CENTRALE SOLAIRE DE LA QUEUEILLE

Réponses aux demandes de compléments dans le
cadre de l'examen au cas par cas de la DREAL

Date :27/11/2024

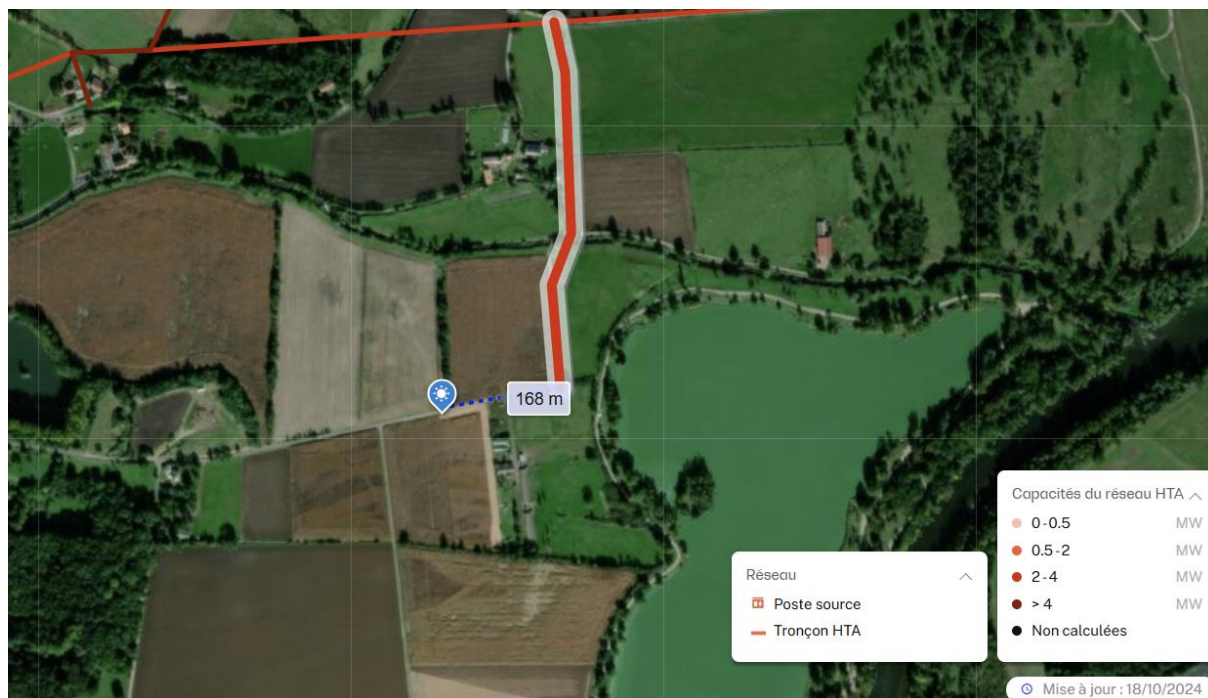
- indiquer la durée d'exploitation envisagée et le devenir du site et des équipements en fin d'exploitation ;
- préciser si les câbles internes à la centrale seront enfouis, si oui à quelle profondeur, ou en aérien ;
- préciser la méthode d'ancrage des structures ;
- préciser le tracé du raccordement électrique au réseau public, préciser ces caractéristiques ;
- indiquer le nombre de peupliers qui seront abattus ;
- fournir des photomontages, en l'absence de mesures d'intégration et après mise en œuvre des mesures ;
- préciser les caractéristiques du chemin périphérique interne à la centrale (dimensions, revêtement, ...) ;
- indiquer la hauteur de la clôture et la surface clôturée ;
- préciser la durée des travaux ;

Les modules seront fixés sur des structures métalliques fixes orientés Sud. Si le contexte géotechnique le permet, ces structures seront ancrées dans le sol grâce à des pieux battus. Dans tous les cas, le système de fondations respectera les conditions de l'arrêté du 29 décembre 2023 définissant les caractéristiques techniques des installations de production d'électricité, tel que demandé par l'arrêté du 8 avril pour les projets photovoltaïques sur des surfaces dégradés :

Photomontage depuis le chemin de la chapelle avant les mesures d'intégration

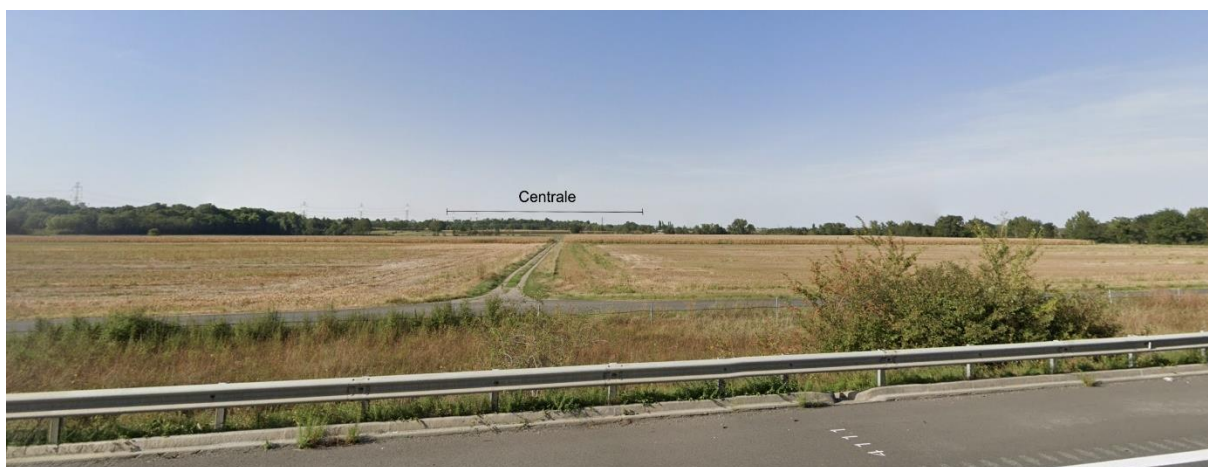
Nous avons réalisé les photomontages suivants permettant de mieux comprendre l'intégration du projet dans son environnement :
